BOLLETTINO - BULLETIN

TECNICO • TECHNICAL	●	GRUPPO • GROUP	**3**
RICAMBI • SPARE PARTS	●	NR • NO	**93**
INFORMAZIONI • INFORMATION		DATA • DATE	**05-10**

MODELS: Brushcutters DS 3800 S - DS 3800 T

SUBJECT: Drive tube Ø 28, drive shaft Ø 8

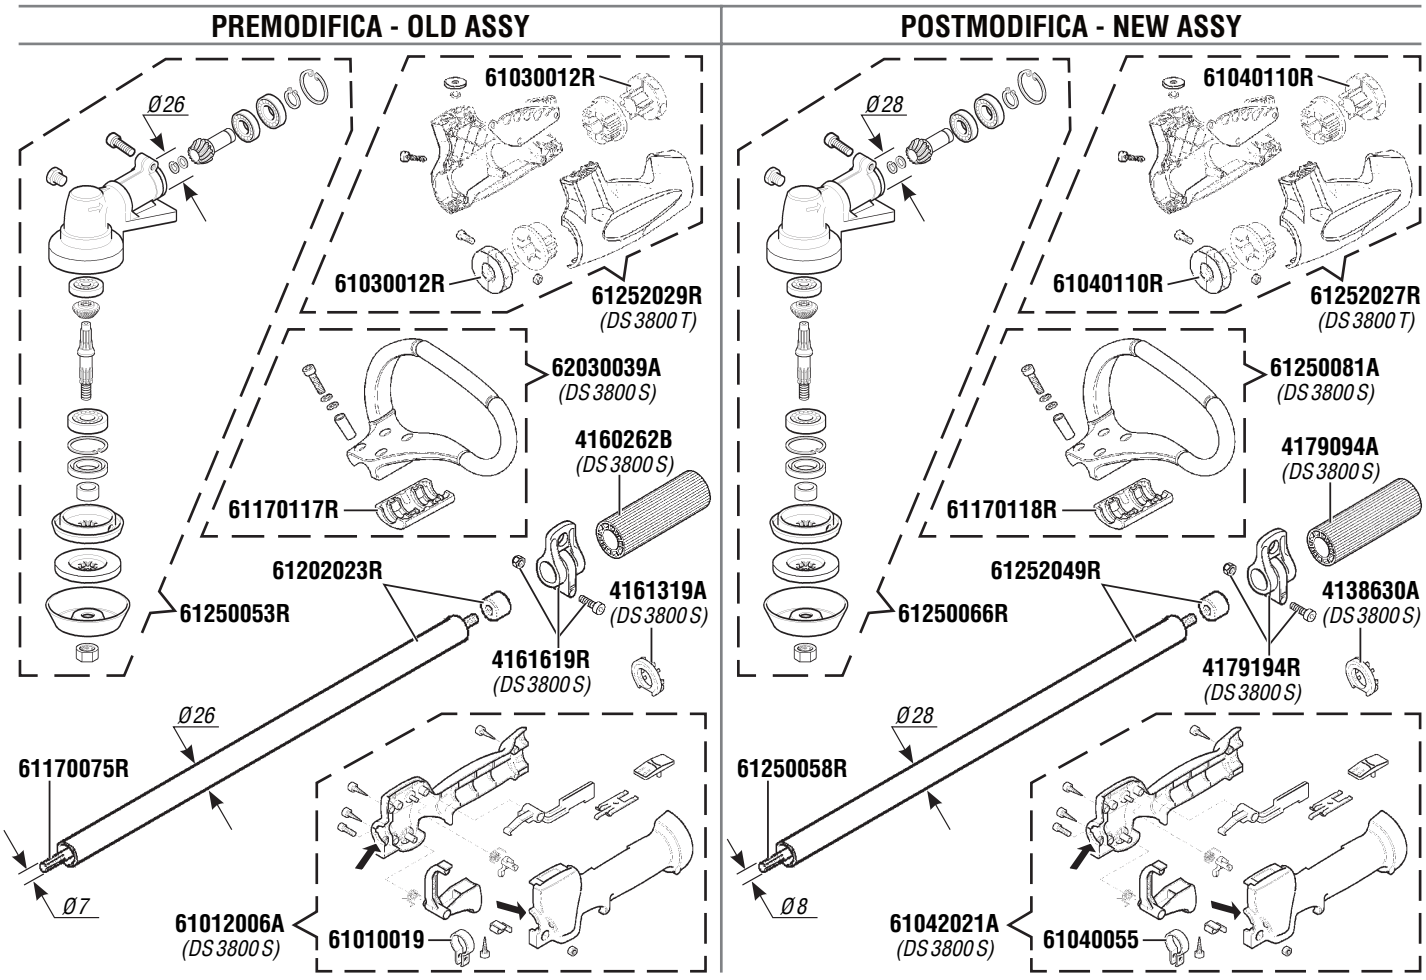
DESCRIPTION: Product improvement. To improve the machine's resistance to intensive use, a transmission with Ø 28 tube and Ø 8 shaft has been introduced. Based on the modification, the bevel gear, handgrips (DS 3800 S) and handlebar mount (DS 3800 T) have been replaced.

INTERCHANGEABILITY: Complete assembly yes.

PARTS AVAILABILITY: Old parts continue to be available as spares.

CUT-IN DATE: 01/02/10, serial no.2250050030

NOTES: It is possible to only replace both collars p/n 61030012R on the handlebar mount (DS 3800 T).
